SERVICE INFORMATION NO. SID4-025

Engine.

Technische Mitteilung Nr. / Datum: TM TAE 125-0007, Revision 5 / 29.11.2004
Service Bulletin No. / Date TM TAE 125-0007, Revision 5 / November 29th, 2004

Subject: *Cooling circuit:*
a) *Installation of plug in small circuit*
b) *Exchange of coolant*
c) *Installation of Silicate-Pouch*

Bild/Figure 1

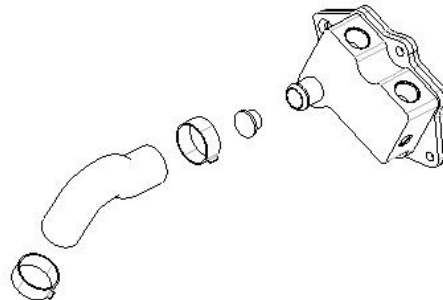
Maßnahmen: a) Installation eines Verschlussstopfens im kleinen Kühlkreislauf

Zur Verbesserung der Kühlmittelversorgung zu den Zylindern 1 und 2 wird in den Kühlmittleingang des Ölthermostatgehäuses 02-7250-03600Rx der Verschlussstopfen 02-7220-01136R1 wie folgt eingebracht (siehe Bild 1):

- a) *Installation of a plug in the small cooling circuit*

To improve the coolant supply to the cylinders 1 and 2, the plug 02-7220-01136R1 has to be installed at the coolant inlet of the oil thermostat housing 02-7250-03600Rx as follows (see figure 1):

- Schlauchklemmschelle am Schlauchende
- Ölthermostatgehäuse öffnen
- Schlauch vom Ölthermostat abziehen
- Verschlussstopfen bis zum Bund einpressen
- Schlauch auf Ölthermostatanschluss aufstecken
- Schlauchklemmschelle schließen

- *open the tube clamp at the end of the coolant hose (side of oil thermostat)*
- *remove the coolant hose from the oil thermostat*
- *press the plug in up to the collar*
- *install the hose at the inlet of the oil thermostat*
- *close the tube clamp*
